Verslag huishoudelijke elektrische installatie op laagspanning en zeer lage spanning

Referentie: **011-20261007-02**	Datum controle: **07/10/2026**
Keurder: **011**

Eigenaar:	**Danny Goossens**	EAN-code:	**Onbekend**
Adres installatie:	**Antwerpsesteenweg 27, 2840 - Rumst**	Nummer teller(s):	**602215 en 5480296**
		Distributienetbeheerder installatie:	**Fluvius**

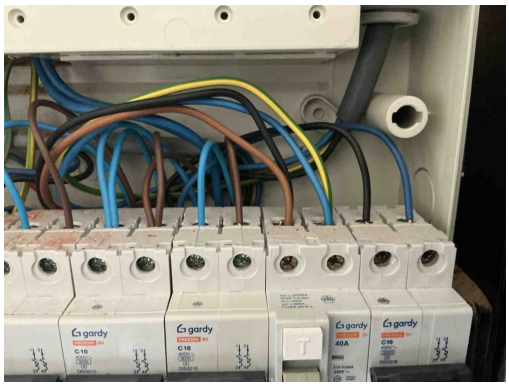
B17 - De voedingsspanning is niet op elk bord vermeld (Boek 1: 3.1.3.3).
Opmerking: Oa alle borden

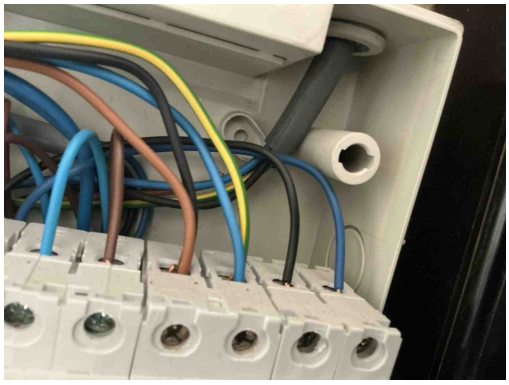
C18 - Het gebruik van een geïsoleerde geleider met de geel/groene kleurencombinatie als actieve geleider is niet toegestaan (Boek 1: 5.1.6.2).
Opmerking: Oa bord 2

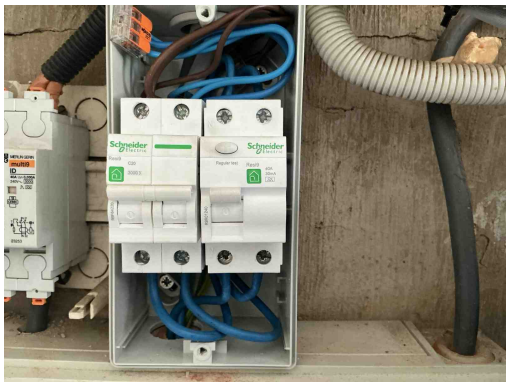
B35 - Er bevindt zich een geel-groene geleider in de meterbord verbinding aan de oorsprong van de installatie en deze is niet beveiligt tegen onrechtstreekse aanraking d.m.v. een differentieelstroominrichting van maximum 300 mA geplaatst in het begin van de elektrische installatie van een residentieel geheel (incl. in de gemeenschappelijke delen) (Boek 1: 1.5, 4.2.4.3, 4.2.4.4+ SYNERGRID C1/107).
Opmerking: Oa teller UNT

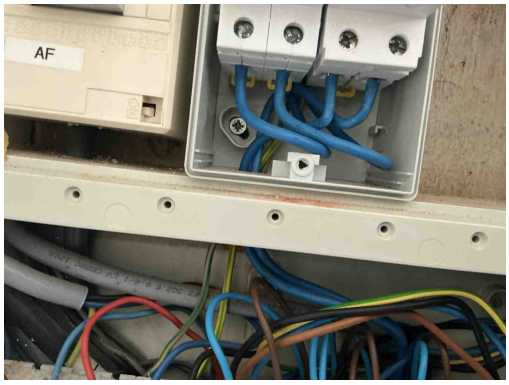
C19 - In de desbetreffende kring wordt de nulgeleider verdeeld en een geleider is met de blauwe kleur gekenmerkt maar deze laatste is niet als nulgeleider gebruikt (Boek 1: 5.1.6.2).
Opmerking: Oa bord 3

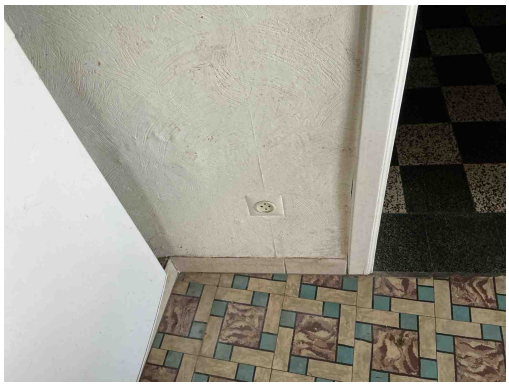
T21a - Het elektrisch materieel is niet geplaatst volgens de voorschriften van de fabrikant/ regels van goed vakmanschap. (Boek 1: 1.4.1.3) Oa ophangvijzen elektrisch verdeelbord niet afgedekt. Zie klasse II toestel.
Opmerking: Oa bord 3

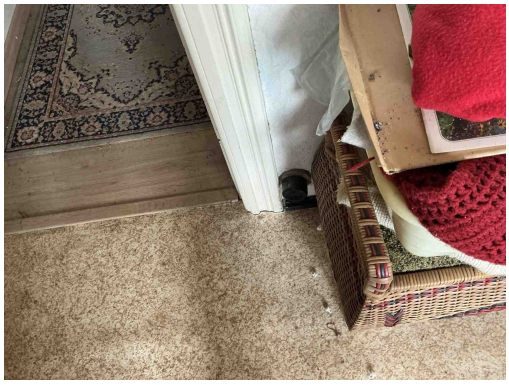
T11 - De contactdozen waarvan de toegekende stroomsterkte maximaal 16A en de toegekende spanning maximaal 250V bedraagt en niet bedoeld zijn voor de voeding van een of meerdere verbruikstoestellen voor een specifiek doel en niet geplaatst zijn in of op schakel- en verdeelborden, beschikken niet of IPXX-D (incl. gemeenschappelijke delen residentieel geheel) (Boek 1: 4.2.2.3/5.3.5.2).
Opmerking: Oa slaapkamer , berging , keuken, ...

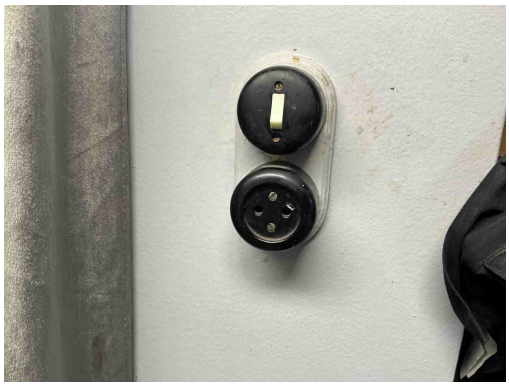
T11 - De contactdozen waarvan de toegekende stroomsterkte maximaal 16A en de toegekende spanning maximaal 250V bedraagt en niet bedoeld zijn voor de voeding van een of meerdere verbruikstoestellen voor een specifiek doel en niet geplaatst zijn in of op schakel- en verdeelborden, beschikken niet of IPXX-D (incl. gemeenschappelijke delen residentieel geheel) (Boek 1: 4.2.2.3/5.3.5.2).
Opmerking: Oa slaapkamer , berging , keuken, ...

T13 - Opbouwcontactdozen en/of -schakelaars zonder achterplaatje mogen niet rechtstreeks op een brandbare ondergrond bevestigd worden (Boek 1: 4.3.3.5).
Opmerking: Oa slaapkamer , berging

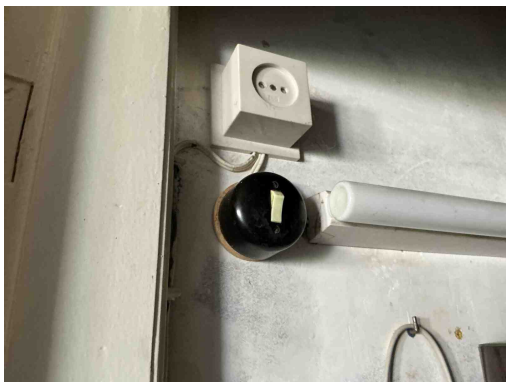
T11 - De contactdozen waarvan de toegekende stroomsterkte maximaal 16A en de toegekende spanning maximaal 250V bedraagt en niet bedoeld zijn voor de voeding van een of meerdere verbruikstoestellen voor een specifiek doel en niet geplaatst zijn in of op schakel- en verdeelborden, beschikken niet of IPXX-D (incl. gemeenschappelijke delen residentieel geheel) (Boek 1: 4.2.2.3/5.3.5.2).
Opmerking: Oa slaapkamer , berging , keuken, ...

T13 - Opbouwcontactdozen en/of -schakelaars zonder achterplaatje mogen niet rechtstreeks op een brandbare ondergrond bevestigd worden (Boek 1: 4.3.3.5).
Opmerking: Oa slaapkamer , berging

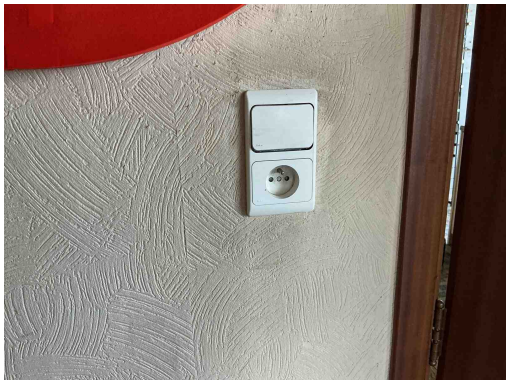
T13 - Opbouwcontactdozen en/of -schakelaars zonder achterplaatje mogen niet rechtstreeks op een brandbare ondergrond bevestigd worden (Boek 1: 4.3.3.5).
Opmerking: Oa slaapkamer , berging

C27 - Het gebruik van geleiders van het type VTLmB (côte-à-côte) is niet toegestaan (Boek 1: 1.4.2.1).
Opmerking: Oa berging

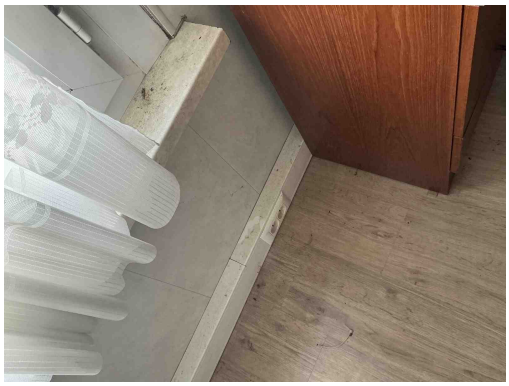
A16 - Er is geen continuïteit van de beschermingsgeleider van de contactdoos (Boek 1: 5.4.3.4).
Opmerking: Oa hal, slaapkamer , berging, ...

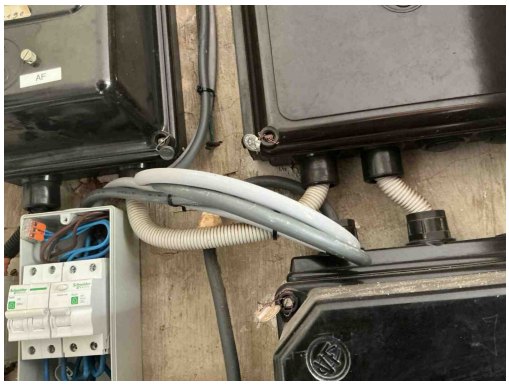
A16 - Er is geen continuïteit van de beschermingsgeleider van de contactdoos (Boek 1: 5.4.3.4).
Opmerking: Oa hal, slaapkamer , berging, ...

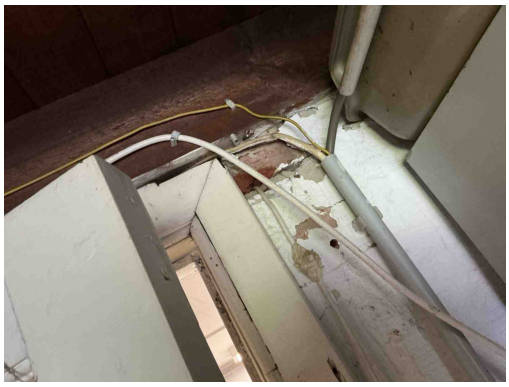
C38 - Het gebruikte kabeltype (snoerkabel) voldoet niet aan de specificaties die van toepassing zijn op voedingsleidingen voor vaste installatie (Boek 1: 1.4.2.1, 5.2.6.2).
Opmerking: Oa berging , aan borden

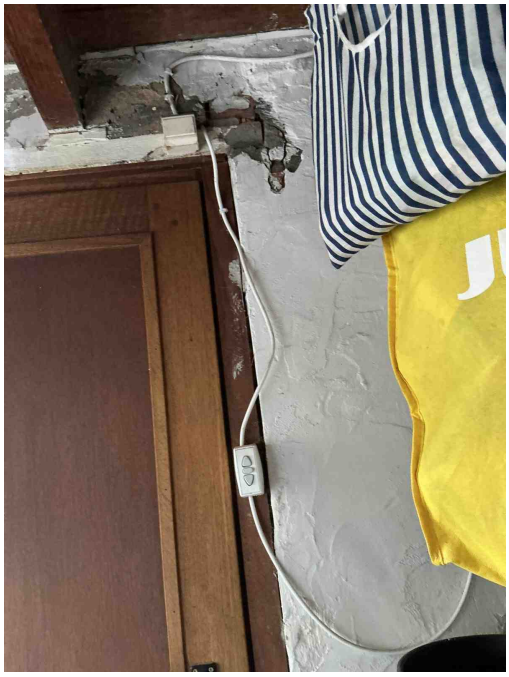
C38 - Het gebruikte kabeltype (snoerkabel) voldoet niet aan de specificaties die van toepassing zijn op voedingsleidingen voor vaste installatie (Boek 1: 1.4.2.1, 5.2.6.2).
Opmerking: Oa berging , aan borden

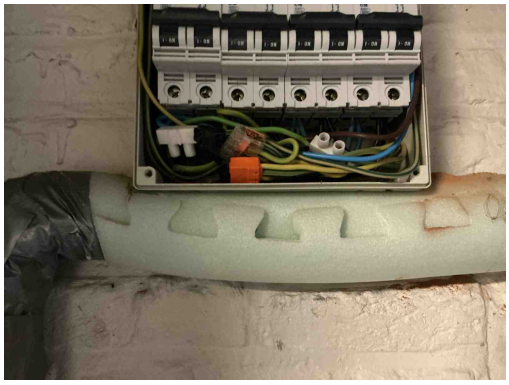
C21 - Het gebruik van geleiders van het type VOB, zonder bijkomende afscherming is niet toegestaan (Boek 1: 5.2.9.6).
Opmerking: Oa berging

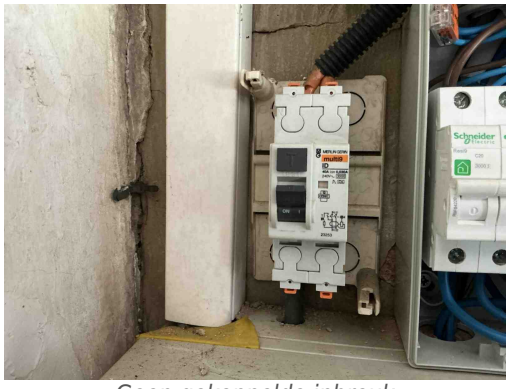
C35 - Er zijn doorverbindingen gemaakt met lusterklemmen; er kon niet aangetoond worden dat deze klemmen geschikt zijn voor de aanwezige spanning, stroom en draadsectie en dat ze “CE” zijn (Boek 1: 1.4.2.1.).
Opmerking: Oa bord 4
